# CentreCOM 9100/8500 シリーズ リリースノート

## ファームウェアバージョン 4.1.10

「CentreCOM 9100/8500 シリーズ ユーザーガイド ファームウェア V4.1 (J613-M6673-00 Rev.B) に誤記がありました。ここに訂正し深くお詫びいたします。

図 13-1 : C8518 における ERRP ポートの組み合わせ

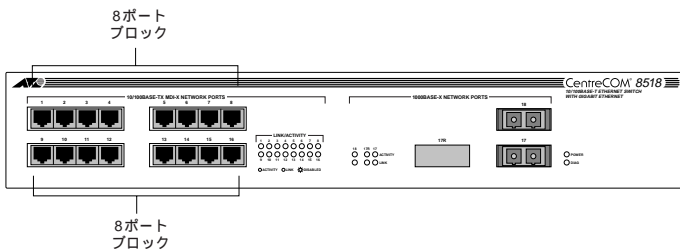
### 5.1 C8518 における ERRP ポートの組み合わせ (ユーザーガイド P13-5、図 13-1)

ユーザーガイド 13-5 ページの図 13-1 (「C8518 における ERRP ポートの組み合わせ」) を下記のとおり訂正します。C8518 では、上段の 8 ポート (ポート 1 ~ 8) と下段の 8 ポート (ポート 9 ~ 16) でそれぞれ ERRP のポートブロックを形成します。
